改善箇所説明図

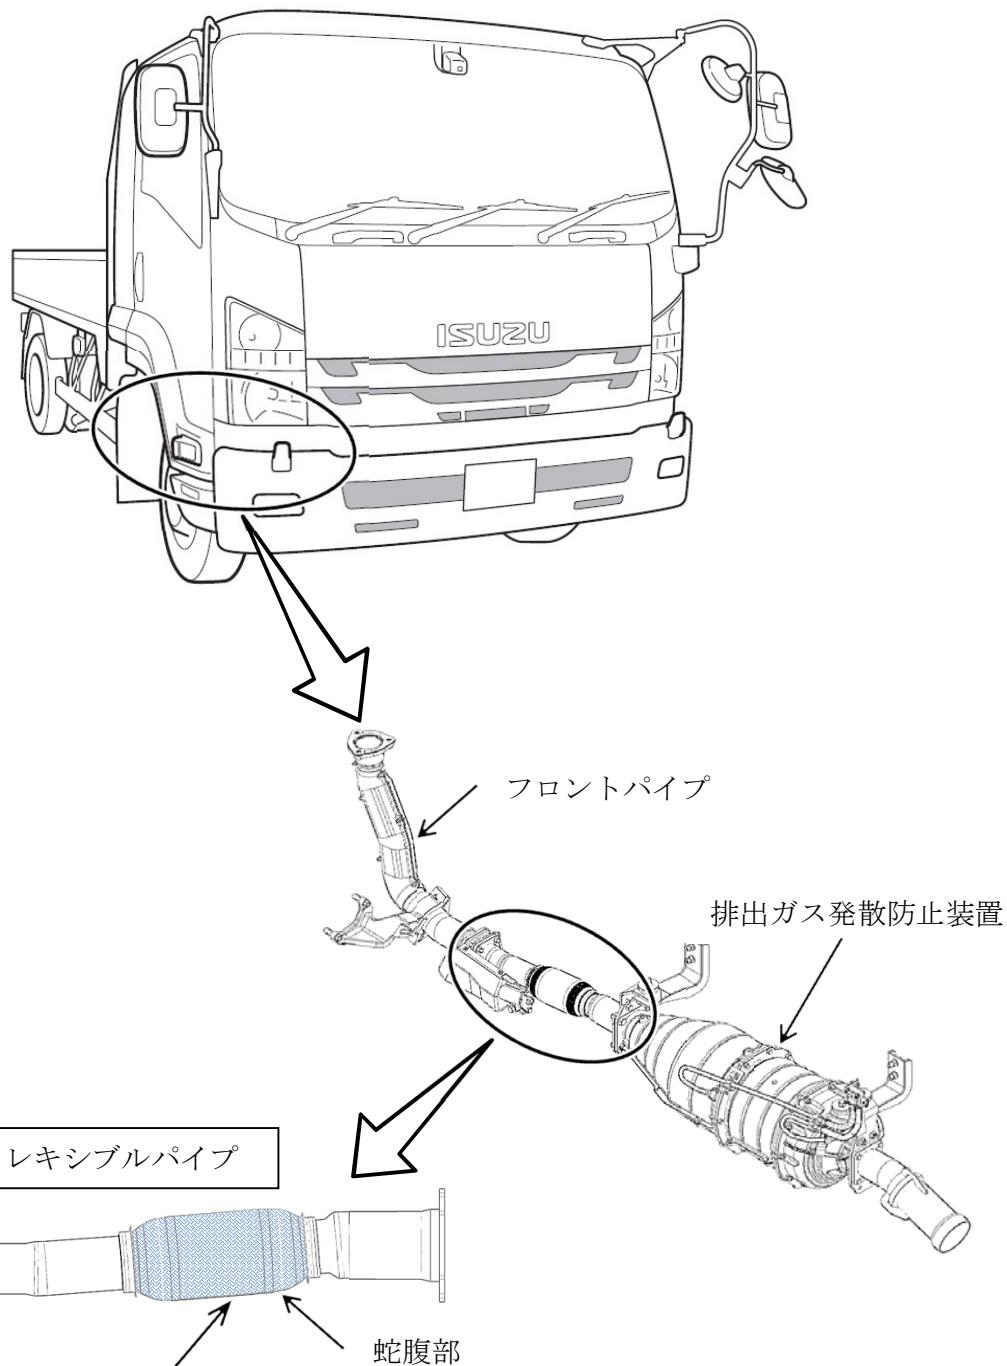
中型トラックの排気管において、フレキシブルパイプ蛇腹部の構造が不適切なため、エンジン回転により当該蛇腹部が共振するものがある。そのため、内部部品が擦れ合い、そのまま使用を続けると、摩耗して穴が開き、排気ガスが漏れるおそれがある。

全車両、フレキシブルパイプを対策品に交換する。

識別：バッテリ前側付近のフレームに識別ペイント（黄色）を塗布する。
